工程指示 / 要求簡箋(E.I.)

工程指示編號：EI / 1645 / 20

工程編號：J - 837

工程名稱：觀塘裕民坊

名稱	鋁折件組裝示意	制圖	邱紅	2020.03.23	修改	A	B
材料	-	復核	謝永林		日期	2020.4.24	2020.5.23
顏色	UCT803649FXL-3(香檳金)	批准	Jason		圖號	F-JL01

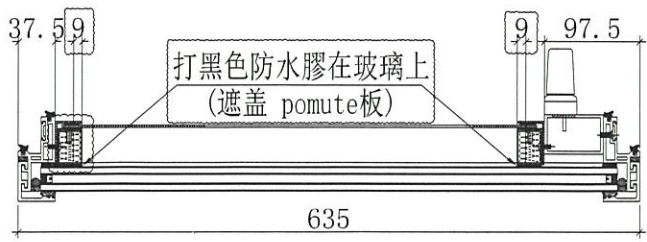
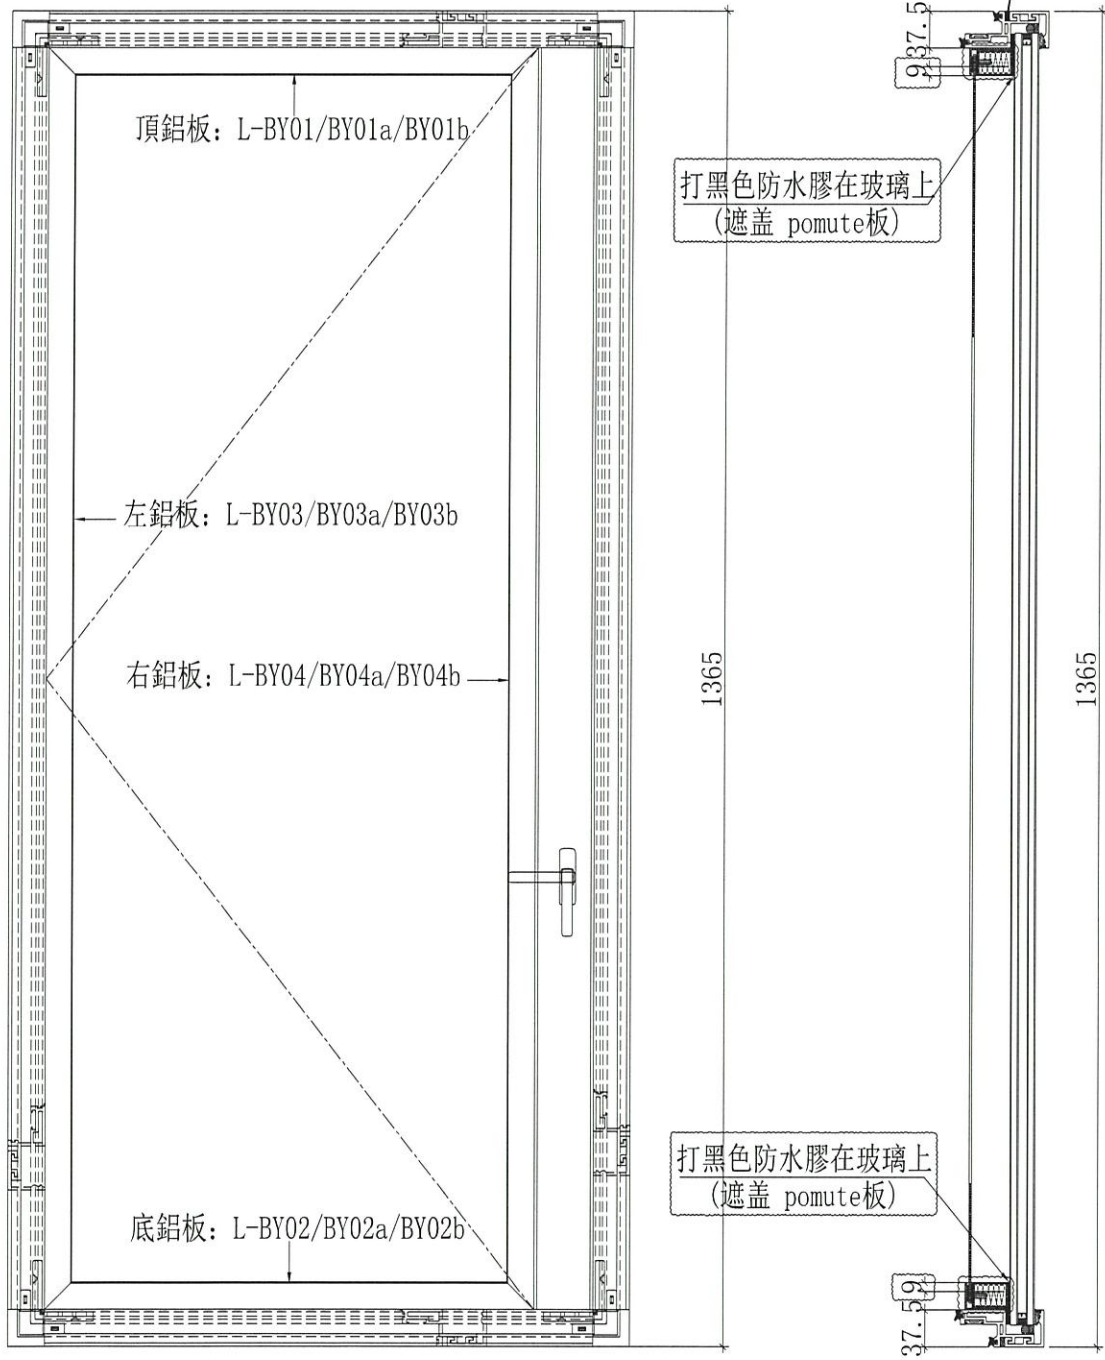
原EI1645
16樓樣板
21#

名稱	pomute板拆圖	制圖	邱紅	2020.03.23	修改	A	B
材料	1mm pomute板	復核	謝永林		日期	2020.4.24	2020.5.23
顏色	UCT803649FXL-3(香檳金)	批准	Jason		圖號	L-BY01b

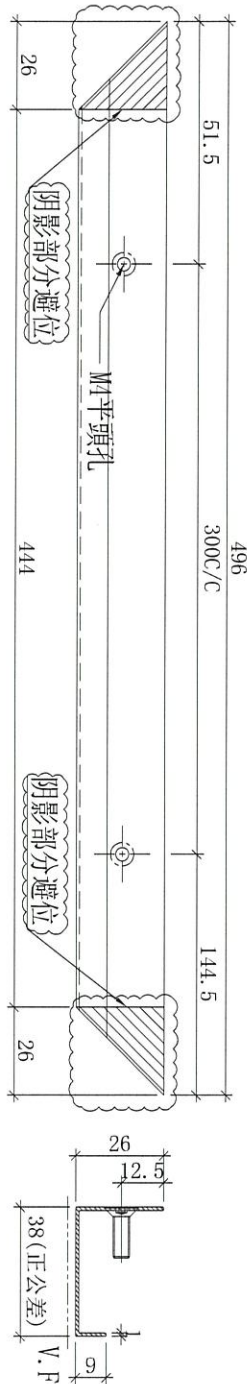
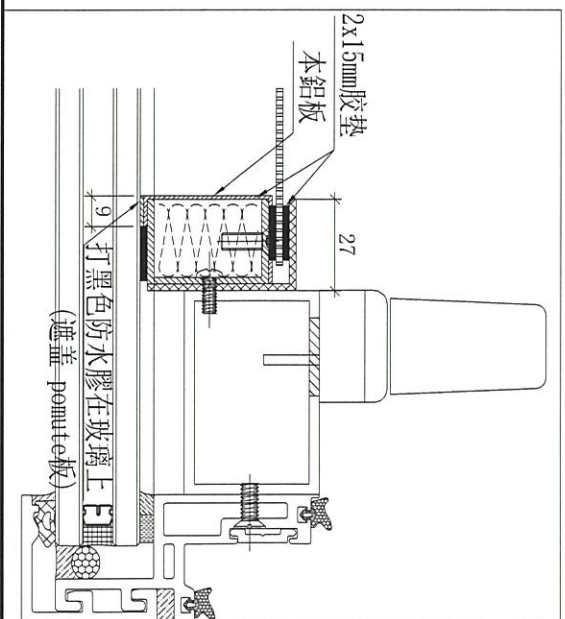
Handwritten: 原E11645 16樓樣板 更改2件

名稱	材料	顏色	制圖	復核	批準	日期	修改	A	B
pomute板拆圖	1mm pomute板	UCT803649FXL-3(香檳金)	邱紅	謝永林	Jason	2020.03.23	2020.4.24	2020.5.23	L-BY02b

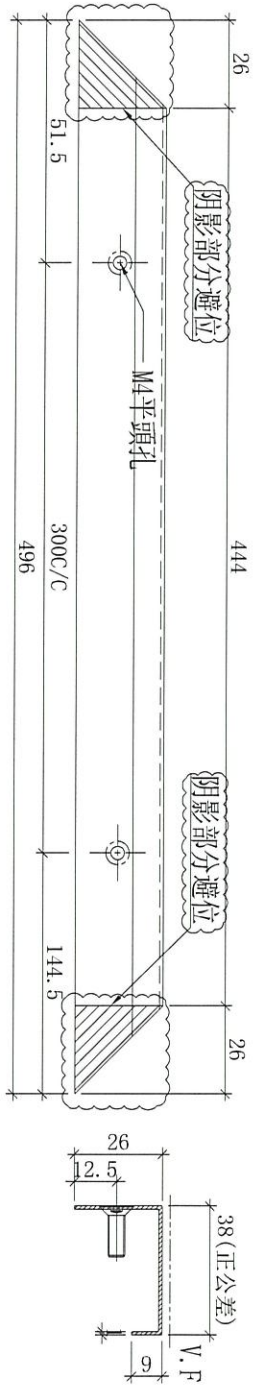
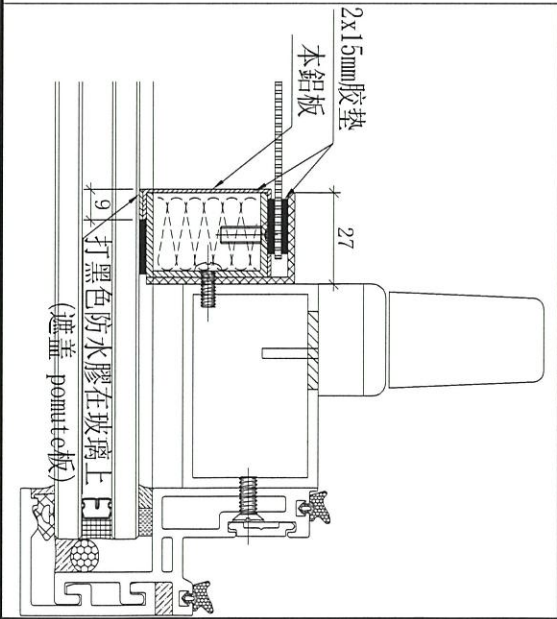
大管再修改樓樓破上

原E11645
16樓樣板
宋做 2件

名稱	pomute板拆圖	制圖	邱紅	2020.03.23	修改	A	B
材料	1mm pomute板	復核	謝永林		日期	2020.4.24	2020.5.25
顏色	UCT803649FXL-3(香檳金)	批准	Jason		圖號	L-BY03b

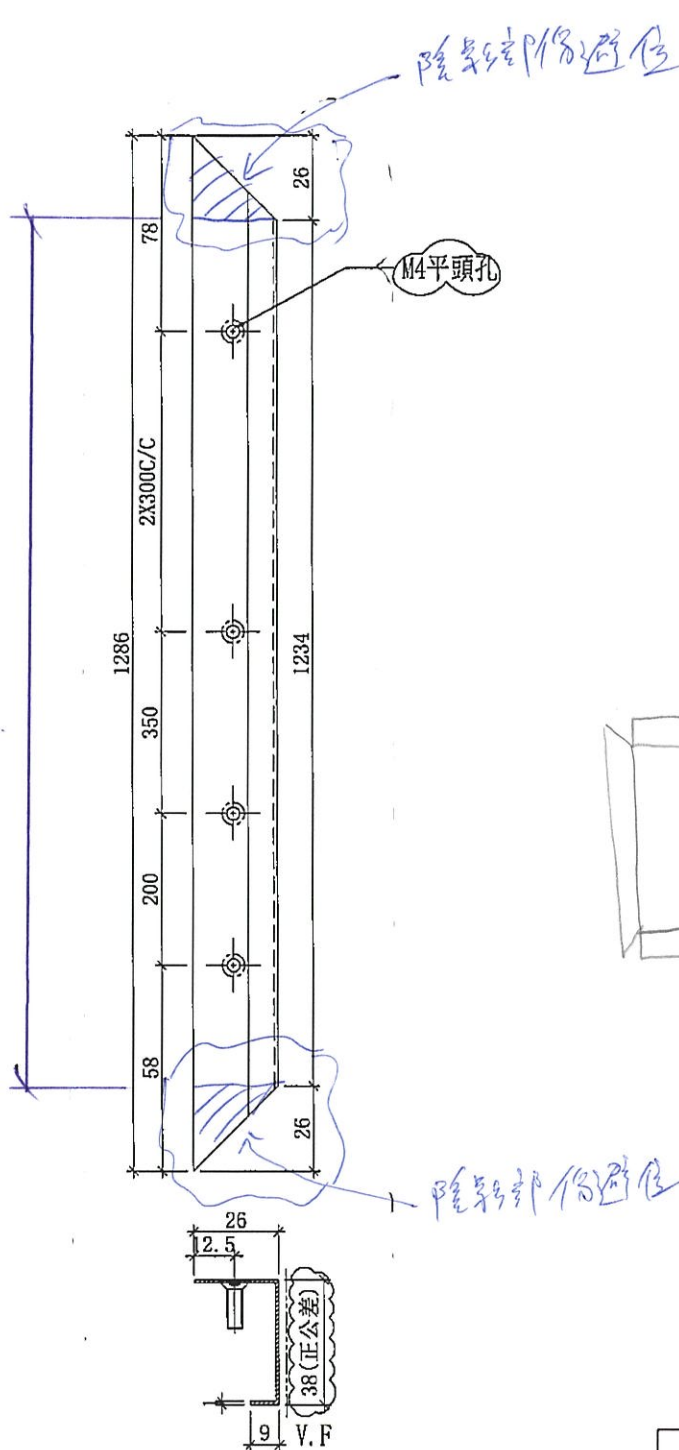
尖 21件
做16件數量
大管再修改
找磁石

名稱	pomute板拆圖	制圖	邱紅	2020.03.23	修改	A	B
材料	1mm pomute板	復核	謝永林		日期	2020.4.24	2020.5.25
顏色	UCT803649FXL-3(香檳金)	批準	Jason		圖號	L-BY04b

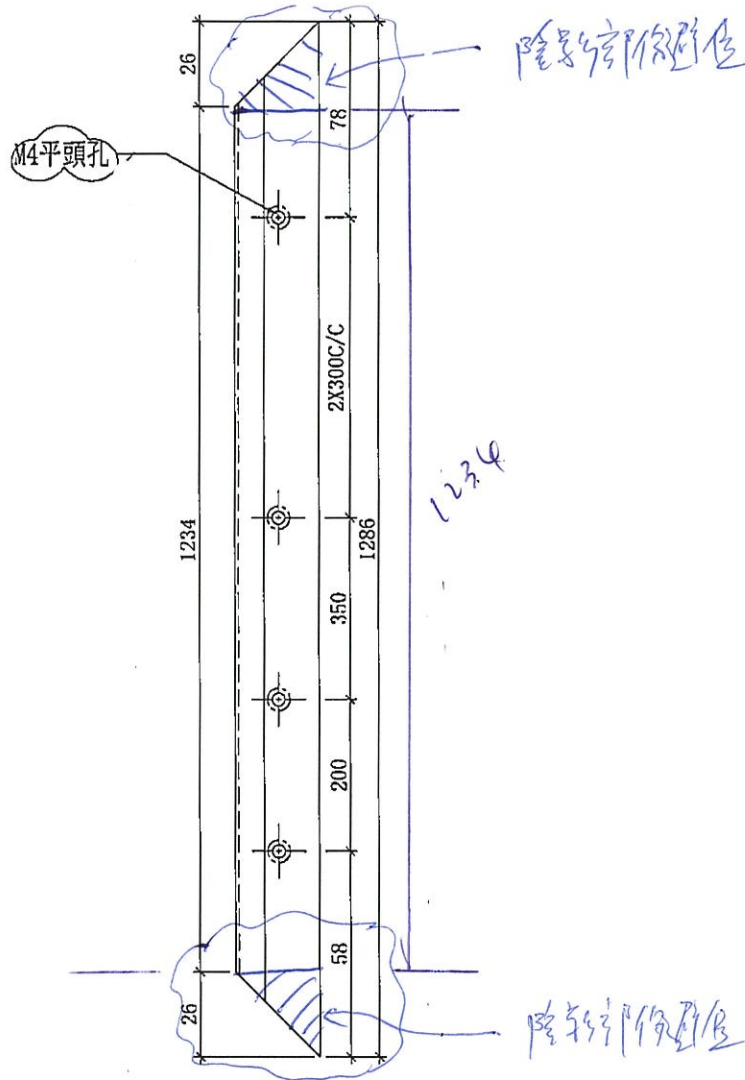
先抽2件
俾k16件數多用
大堂再修改做控磁盤

名稱	鋁折件組裝示意	制圖	邱紅	2020.03.23	修改	A	B
材料	-	復核	謝永林		日期	2020.4.24	2020.5.23
顏色	UCT803649FXL-3(香檳金)	批準	Jason		圖號	F-JR01

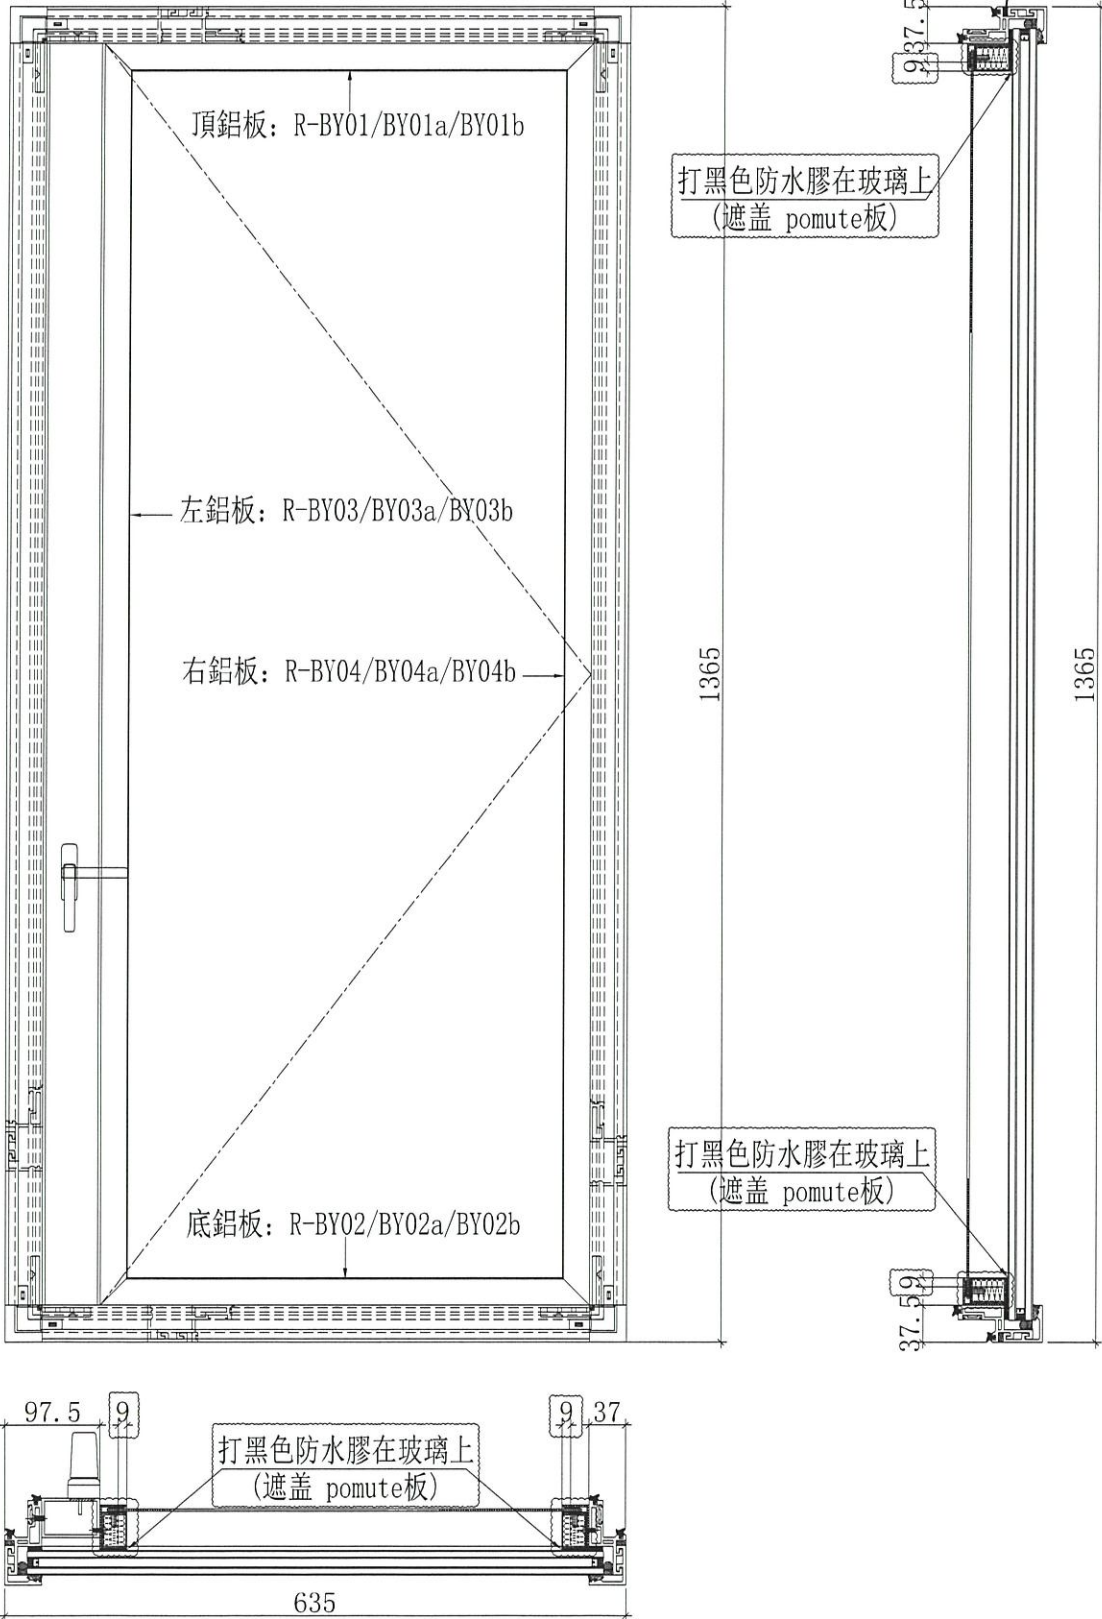
原EI1645
16樓樣板
2件

名稱	pomute板拆圖	制圖	邱紅	2020.03.23	修改	A	B
材料	1mm pomute板	復核	謝永林		日期	2020.4.24	2020.5.23
顏色	UCT803649FXL-3(香檳金)	批準	Jason		圖號	R-BY01b

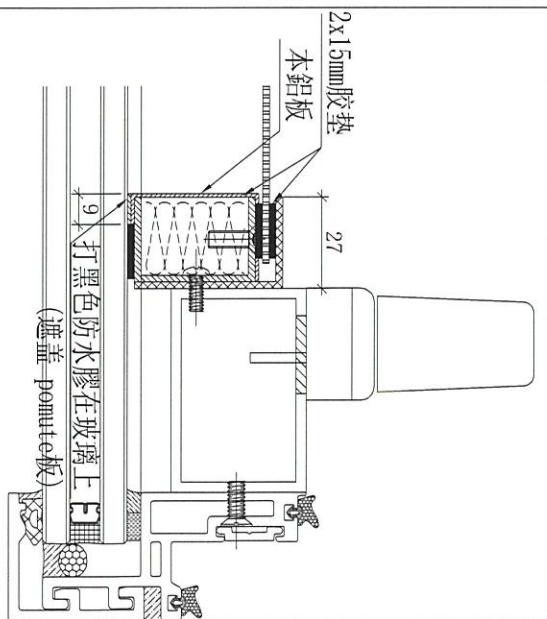
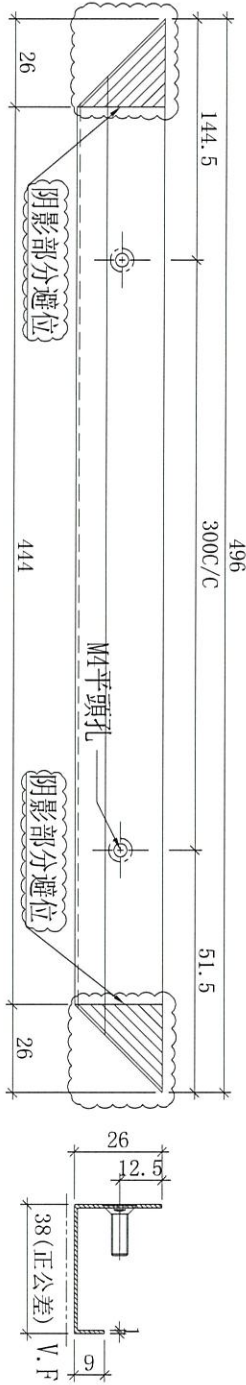
原E11645
16樓樣板
先做2件
大貨到後修改數量

名稱	pomute板拆圖	制圖	邱紅	2020.03.23	修改	A	B
材料	1mm pomute板	復核	謝永林		日期	2020.4.24	2020.5.23
顏色	UCT803649FXL-3(香檳金)	批准	Jason		圖號	R-BY02b

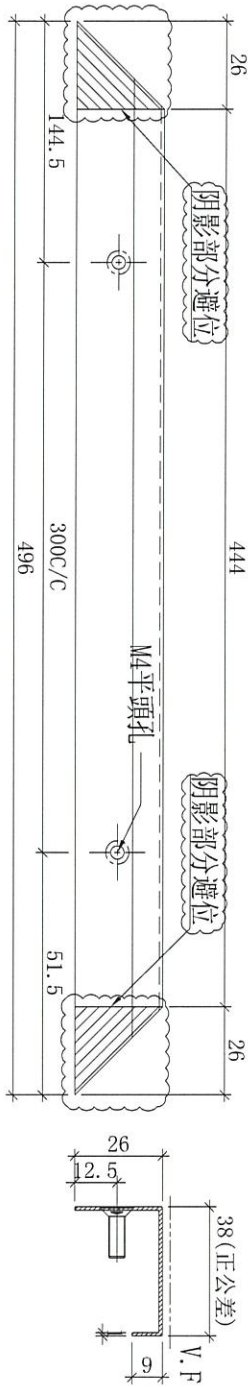
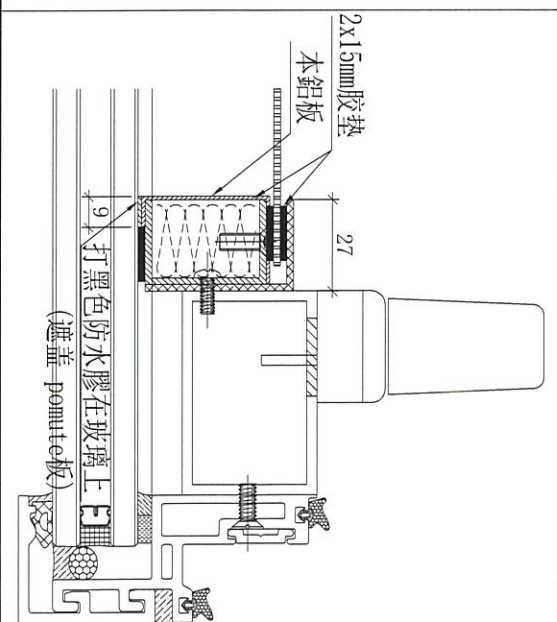
原EI 1545
16樓樣板
先做21件
74
樓層修改
樓層修改

名稱	pomute板拆圖	制圖	邱紅	2020.03.23	修改	A	B
材料	1mm pomute板	復核	謝永林		日期	2020.4.24	2020.5.25
顏色	UCT803649FXL-3(香檳金)	批准	Jason		圖號	R-BY03b

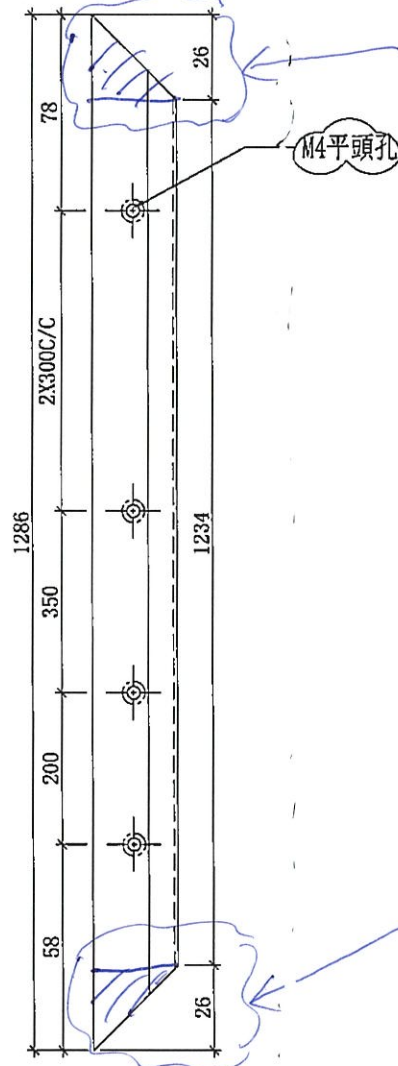
先抽21#

做16F 數目用

大層再修改做樓梯

名稱	pomute板拆圖	制圖	邱紅	2020.03.23	修改	A	B
材料	1mm pomute板	復核	謝永林		日期	2020.4.24	2020-5-25
顏色	UCT803649FXL-3(香檳金)	批準	Jason		圖號	R-BY04b

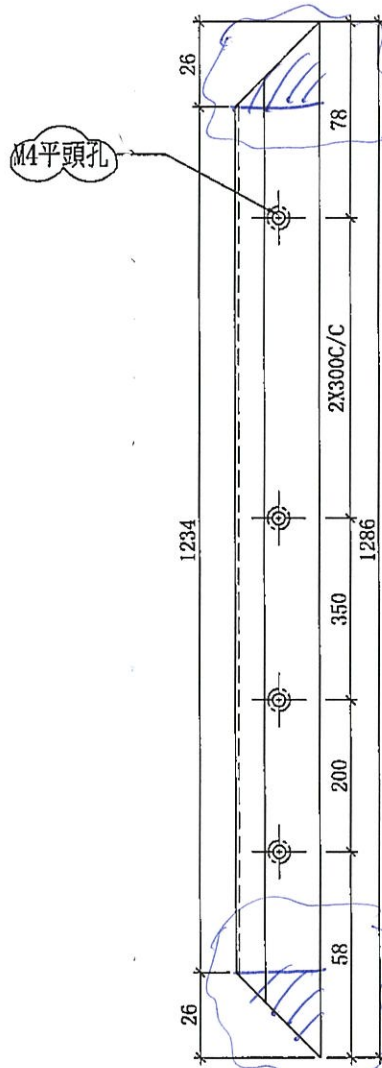
先抄 2 件
做 16 件 鐵管 用
大管 再修 改 鐵 管 不 宜 在
隱 形 部 份 避 位

隱形部份避位
